\* Ofício nº 065/2011/C - CETESB

Pelo presente encaminhamos o Parecer Técnico nº 062/CAAA/11 com a análise da avaliação preliminar, investigação confirmatória e detalhada sobre a área onde se encontra implantado o conjunto Habitacional Cingapura Zaki Narchi, no bairro Carandiru.

Nº 062/CAAA/11

**PROCESSO:** 29/00134/09  
**INTERESSADO:** Prefeitura do Município de São Paulo - Conjunto Habitacional Cingapura Zaki Narchi  
**SOLICITANTE:** Agência Ambiental de Santana  
**ASSUNTO:** Avaliação preliminar e Investigações confirmatória e detalhada  
**DATA:** 25/08/2011

Figura 1 – Poços de monitoramento de gases e localização dos edifícios

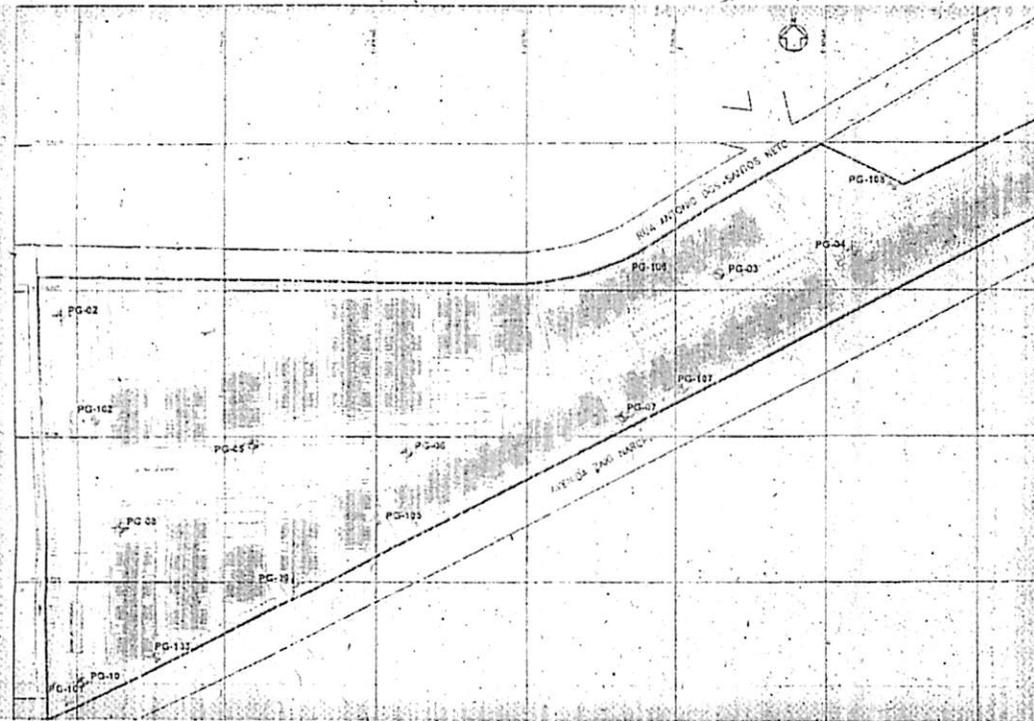
O estudo apresentado não contemplou um mapeamento da área onde foram depositados resíduos, nem foi dimensionado o seu volume, mas as investigações mostram que a ocorrência de metano se dá em praticamente todo o conjunto habitacional sendo possível concluir que qualquer medida de intervenção deve abranger toda a área.

Não foi apresentado um plano de intervenção definido e dimensionado de forma a eliminar o risco encontrado, apenas foi informado de forma genérica que pretende-se instalar um sistema de drenagem passiva em toda a área. Não está prevista a realização de ensaio piloto para o seu dimensionamento nem foi apresentado qualquer cronograma com a previsão de implantação desse sistema e de outras medidas propostas.

O sistema de drenagem passiva proposto não parece ser adequado para impedir a intrusão desses gases nos apartamentos do térreo ou outras estruturas existentes de forma eficiente para eliminação do risco.

- Instalação imediata do sistema de mitigação em toda a área do empreendimento, que assegure a eliminação da via de intrusão de vapores nos ambientes confinados e utilidades subterrâneas existentes no local;

Figura 2 – Distribuição de metano na área medido em 18/04/2011

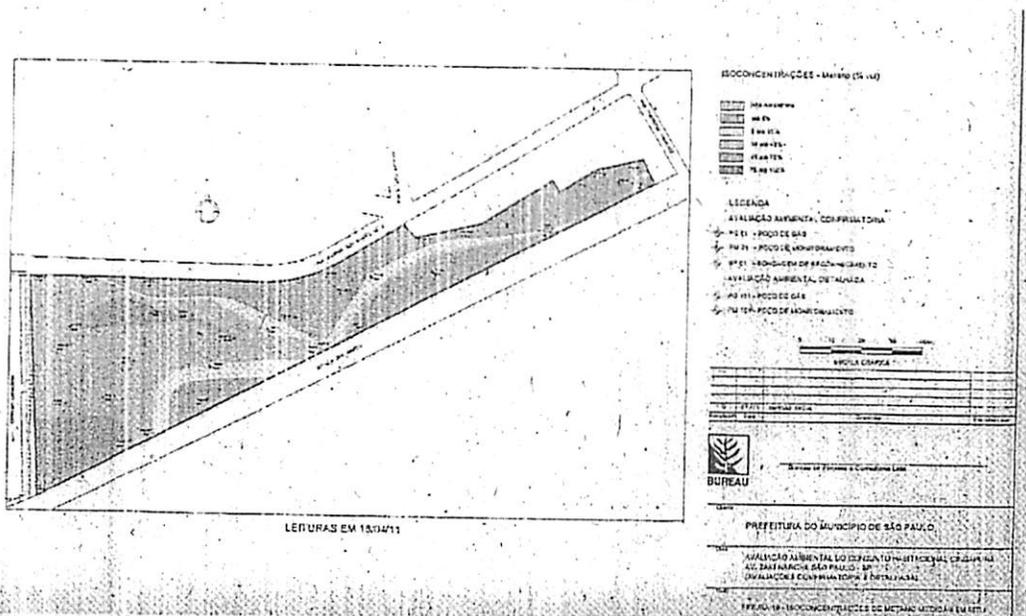
A contaminação detectada na água subterrânea, embora não possa ser desconsiderada, é menos importante diante do risco representado pela presença de metano no solo que em função de suas características pode acarretar risco de explosão.
